**Verslag huishoudelijke elektrische installatie op laagspanning en zeer lage spanning****Algemeen:**

Referentie: 013-20260528-02	Datum controle: 28/05/2026
Keurder: 013

Eigenaar:	Onbekend	EAN-code:	541449206001607757
Adres installatie:	Heerbaan 85, 3582 - Koersel	Nummer teller(s):	1sag3100212525
		Distributienetbeheerder installatie:	Fluvius
Datum uitvoering installatie: ☒ Vóór 01/10/1981 ☒ Tussen 01/10/1981 en 01/06/2020 ☐ Vanaf 01/06/2020			
Type: ☒ Wooneenheid ☐ Niet-huishoudelijk ☐ PV ☐ Batterij ☐ Laadpaal

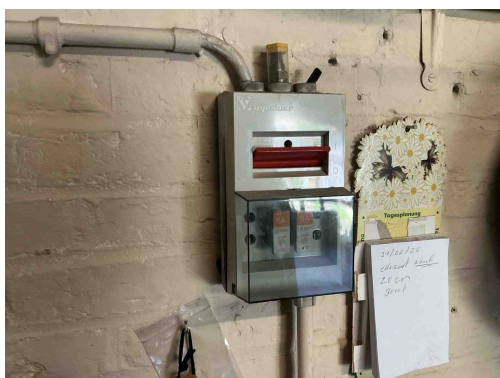
B17 - De voedingsspanning is niet op elk bord vermeld (Boek 1: 3.1.3.3).

B04 - De aanduiding van de kringen, klemmen en/of schakelapparatuur ontbreekt, is onjuist of is onvolledig (Boek 1: 3.1.3.1/5.1.6.1).

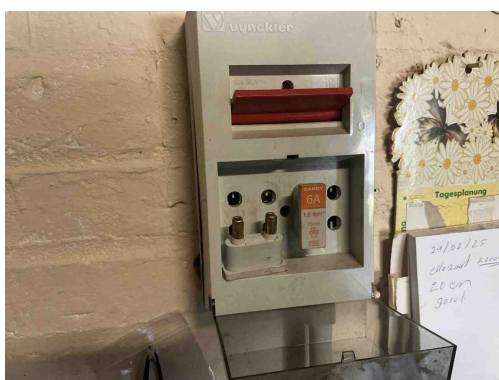
B17 - De voedingsspanning is niet op elk bord vermeld (Boek 1: 3.1.3.3).

B04 - De aanduiding van de kringen, klemmen en/of schakelapparatuur ontbreekt, is onjuist of is onvolledig (Boek 1: 3.1.3.1/5.1.6.1).

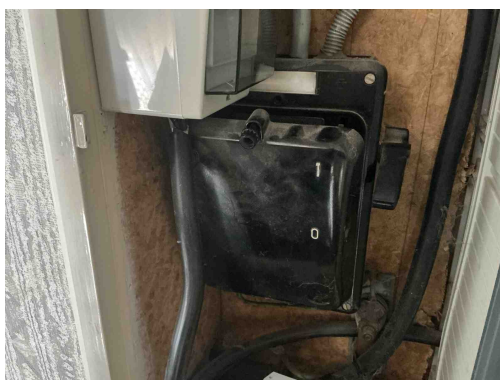
B30 - De houder van de beveiliging in een huishoudelijke ruimte is niet voorzien van aangepaste kalibreerelementen (Boek1: 5.3.5.5).

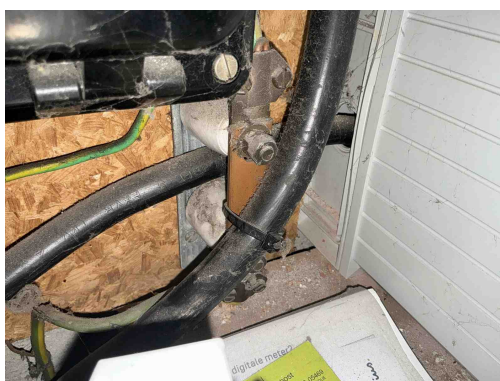
B26 - Het elektrisch bord kon niet gedemonteerd worden (Boek 1: 5.3.5.1).

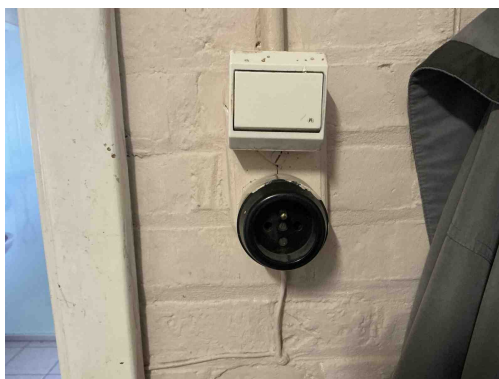
A11 - De aardingsonderbreker is niet op een normale manier bereikbaar (Boek 1: 5.4.3.5).

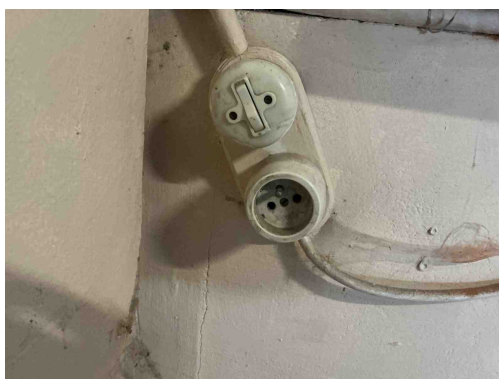
T13 - Opbouwcontactdozen en/of -schakelaars zonder achterplaatje mogen niet rechtstreeks op een brandbare ondergrond bevestigd worden (Boek 1: 4.3.3.5).

Opmerking: Oa wasplaats

T11 - De contactdozen waarvan de toegekende stroomsterkte maximaal 16A en de toegekende spanning maximaal 250V bedraagt en niet bedoeld zijn voor de voeding van een of meerdere verbruikstoestellen voor een specifiek doel en niet geplaatst zijn in of op schakel- en verdeelborden, beschikken niet of IPXX-D (incl. gemeenschappelijke delen residentieel geheel) (Boek 1: 4.2.2.3/5.3.5.2).

Opmerking: Oa wasplaats

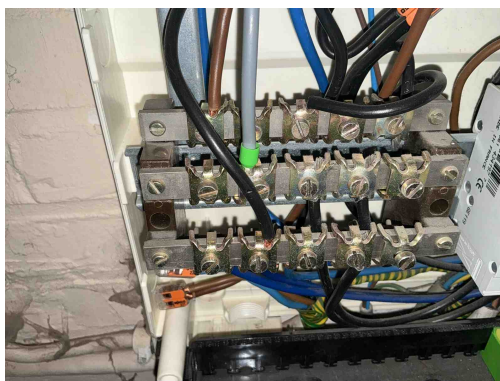
T13 - Opbouwcontactdozen en/of -schakelaars zonder achterplaatje mogen niet rechtstreeks op een brandbare ondergrond bevestigd worden (Boek 1: 4.3.3.5).

Opmerking: Oa wasplaats

T11 - De contactdozen waarvan de toegekende stroomsterkte maximaal 16A en de toegekende spanning maximaal 250V bedraagt en niet bedoeld zijn voor de voeding van een of meerdere verbruikstoestellen voor een specifiek doel en niet geplaatst zijn in of op schakel- en verdeelborden, beschikken niet of IPXX-D (incl. gemeenschappelijke delen residentieel geheel) (Boek 1: 4.2.2.3/5.3.5.2).

Opmerking: Oa wasplaats

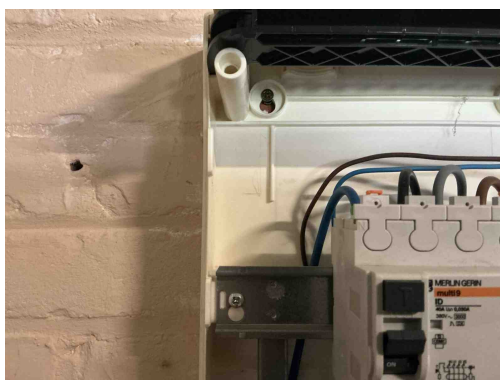
B16 - De interne soepele geleiders zijn niet aan beide uiteinden voorzien van samenknijpende hulzen of evenwaardig (Boek 1: 5.3.5.5).

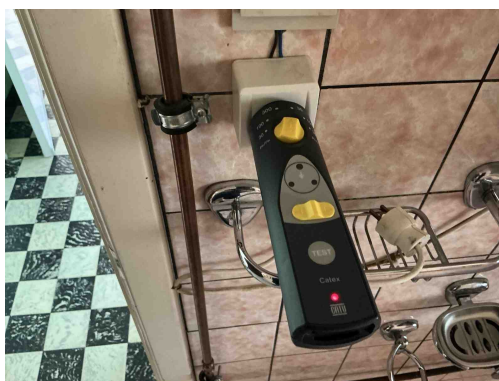
T21 - Het elektrisch materieel is niet geplaatst volgens de voorschriften van de fabrikant/ regels van goed vakmanschap . (Boek 1: 1.4.1.3)

Opmerking: Oa ophanging verdeelbord niet afgedekt

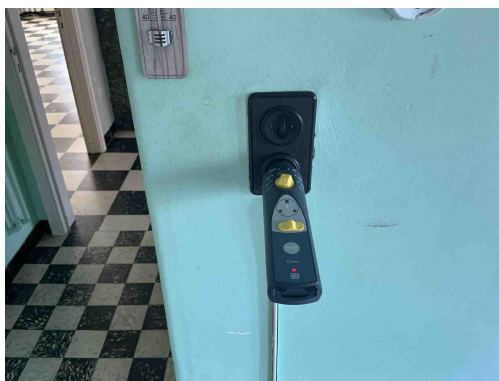
A13 - De continuïteit van de beschermingsgeleider met de aardingsinstallatie is niet gerealiseerd (Boek 1: 5.4.3).
Opmerking: Oa badkamer

C21 - Het gebruik van geleiders van het type VOB, zonder bijkomende afscherming is niet toegestaan (Boek 1: 5.2.9.6).
Opmerking: Oa badkamer

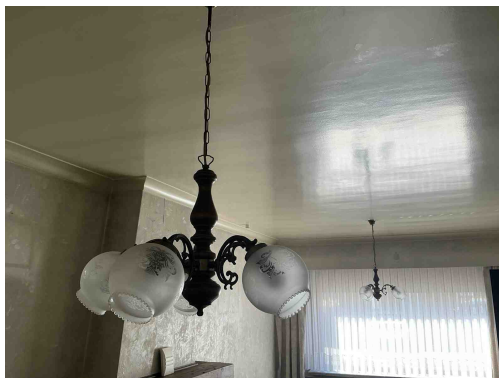
A20 - Er bevindt zich een contactdoos zonder beschermingsgeleider in de elektrische installatie. Deze is niet geplaatst achter een differentieelstroombeschermingsinrichting met grote (max. 30mA) of zeer grote (max. 10mA) gevoeligheid.

Opmerking: Oa bergruimte , living

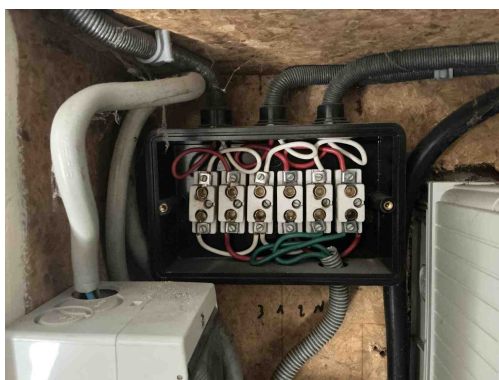
Het gebruik van een klasse 0 toestel is verboden.

Opmerking: Oa luster living
